Illustreret reservedelsliste - IPL-opdatering

536LiP4, 536LiPT5 og 536LiPX

Beskrivelse af ændring

Reference 1

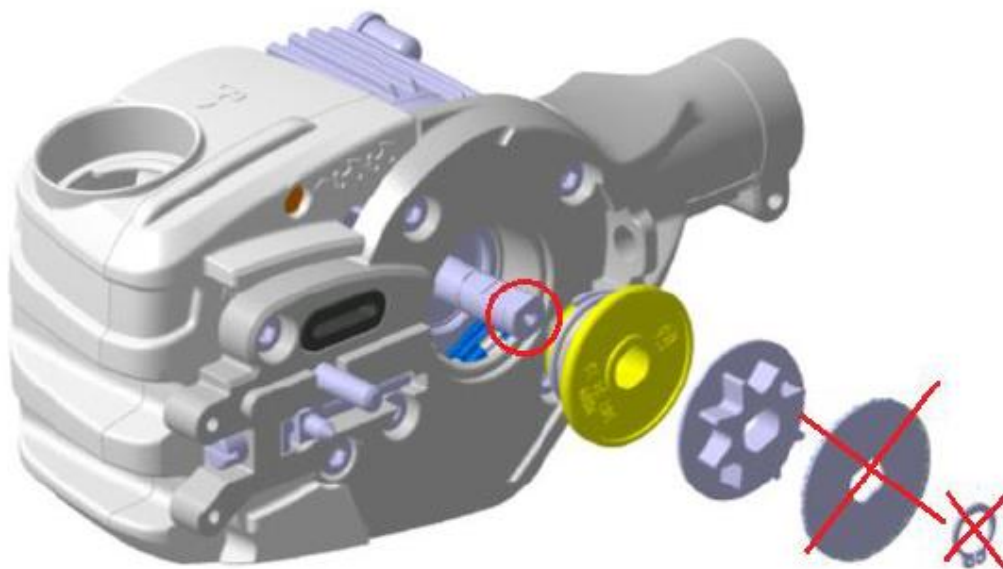
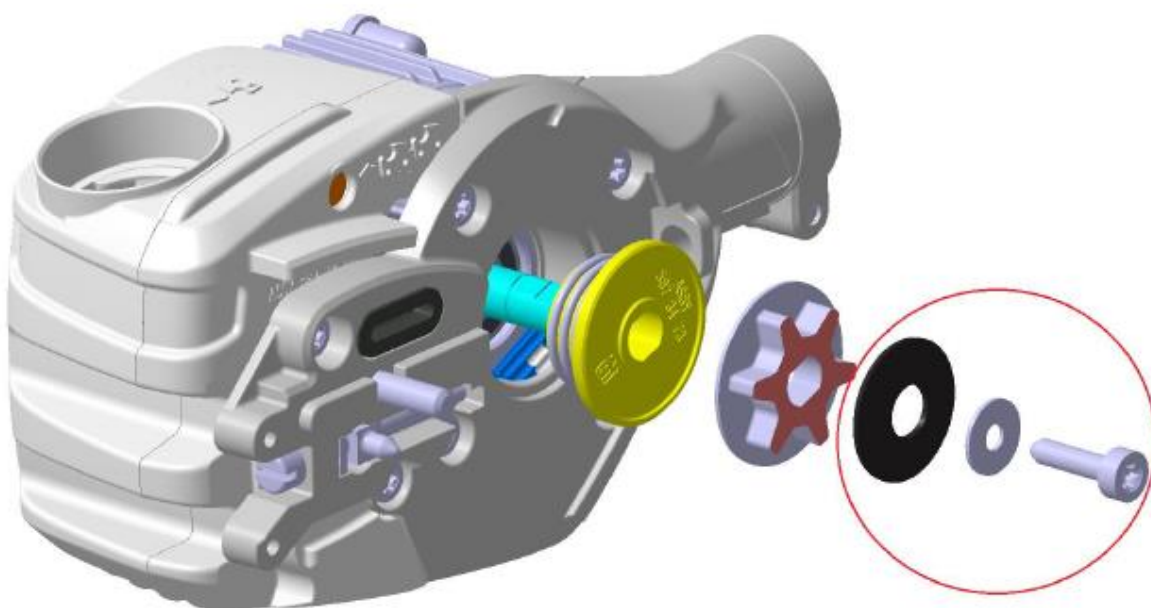
Motorenhed, 587 69 08-01 erstattet med motorsæt, 546 70 36-01 inkl. motorenhed (529 65 38-01), skivefjeder (597 67 01-01), spændskive (503 23 00-35), skrue (503 21 53-20) (se reference 1 på side 2).

Motor assy is replaced with a new motor assy that has an internal threaded hole in the shaft.
The washer and circlip are replaced by a disc spring, washer and screw.
The screw must be tightened with 7-8 Nm and the spur sprocket must be held / fixed to enable that.

Reference 2 til IDENTIFIKATION AF SKÆRESYSTEM 529 53 71-01.

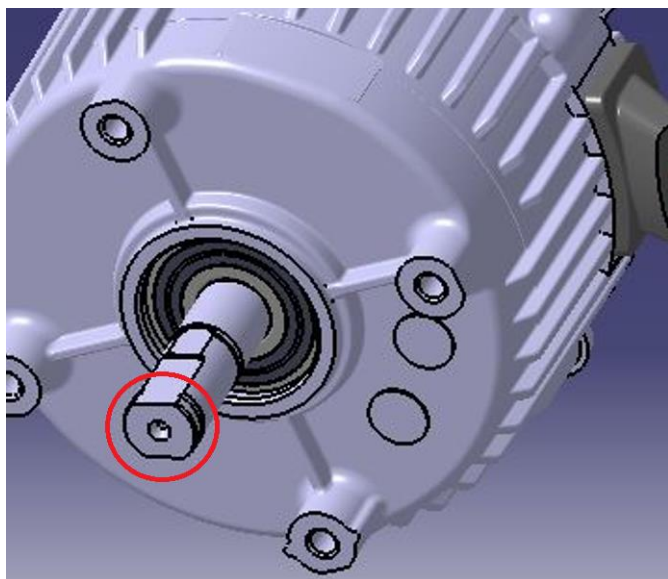
Gammelt SKÆRESYSTEM 529 53 71-01> (motoraksel uden skruehul) **KUN** kompatibelt med LÅSERING 735 31 12-00 og SKIVE 577 27 15-01. Dette gamle skæresystem omfatter MOTOR 587 69 08-01.

Nyt SKÆRESYSTEM 529 53 71-01> (motoraksel indeholder et skruehul, se nedenfor) **KUN** kompatibelt med SKIVEFJEDER 597 67 01-01, SKIVE 503 23 00-35 og SKRUE 503 21 53-20. Dette nye skæresystem omfatter MOTOR 529 65 38-01.
